Expediente:	<b>053760414127</b>
Radicado:	<b>RE-04703-2024</b>
Sede:	<b>SANTUARIO</b>
Dependencia:	<b>Grupo Recurso Hídrico</b>
Tipo Documental:	<b>RESOLUCIONES</b>
Fecha:	<b>18/11/2024</b>
Hora:	<b>11:01:30</b>
Folios:	<b>15</b>

## RESOLUCIÓN N°

### POR MEDIO DE LA CUAL SE OTORGA UN PERMISO DE VERTIMIENTOS Y SE ADOPTAN OTRAS DETERMINACIONES

**Imagen 2:** componente suelos predio Bochica Flores El Capiro

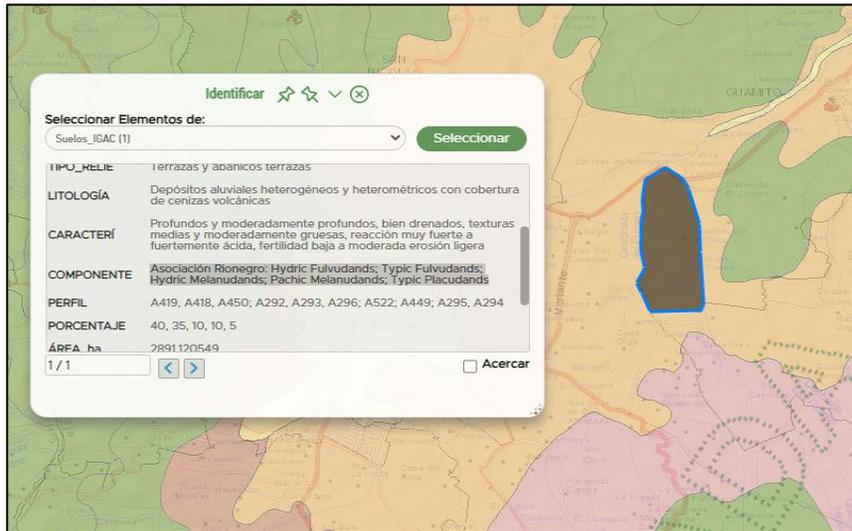
De acuerdo con la clasificación taxonómica de suelo el predio cuenta con un perfil de suelos compuesto por La Asociación Rionegro: Hydric Fulvudands; Typic Fulvudands; Hydric Melanudands; Pachic Melanudands; Typic Placudands, por lo que el vertimiento al suelo se ubica en la **categoría III en la tabla 1 para Usuarios** equiparables a Usuarios de vivienda rural dispersa del artículo 4 de la Resolución N°669 del 2021. La caracterización se deberá presentar cada dos años hasta que finalice la fase de construcción.
